Engineering Change Notice(ECN)

ECN-D-2602-03

(DOOR SAFETY INTERLOCK CABLE ROUTING IMPROVEMENT)

FA연구소 설계1팀

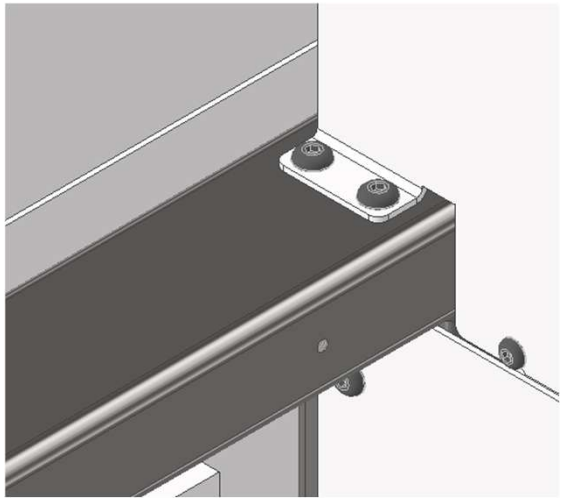
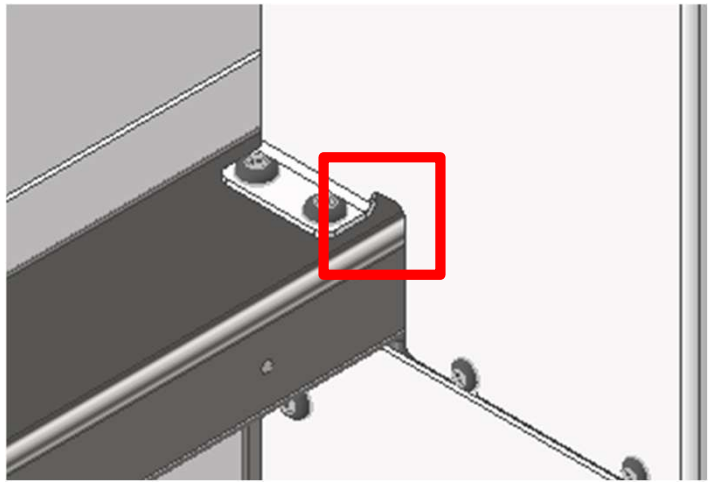
적용 장비 타입 Applicable project type	NEW 12CH HIZ PROCESS [328-21417, 328-21619]	적용 범위 Scope	■ 신규 발주분 (New order) ■ 기발주분 (Previous order) □ 기출하장비 (Existing shipped equipment)
변경 사유 Reason for change	□ 고객 요청 (Customer request) ■ 품질개선 (Quality improve) □ 원가절감 (Cost reduction) □ 생산성 향상 (Increase productivity) □ 부품 단종 (Part discontinuation) □ 기타 (ETC)	ECR NO.	N/A
		ECN NO.	ECN-D-2602-03
변경 상세 사유 Detailed reason for change	DOOR SAFETY INTERLOCK CABLE ROUTING IMPROVEMENT		
변경 사항 Changes	변경 전(Before)	변경 후(After)

상세내용 Detail	- Part No : CM21P-F110-P020-0	3.8mm extension above the cable hole Part No :CM21P-F110-P020-1

Part No.		
Before	→	After
CM21P-F110-P020-0	→	CM21P-F110-P020-1
	→	
	→
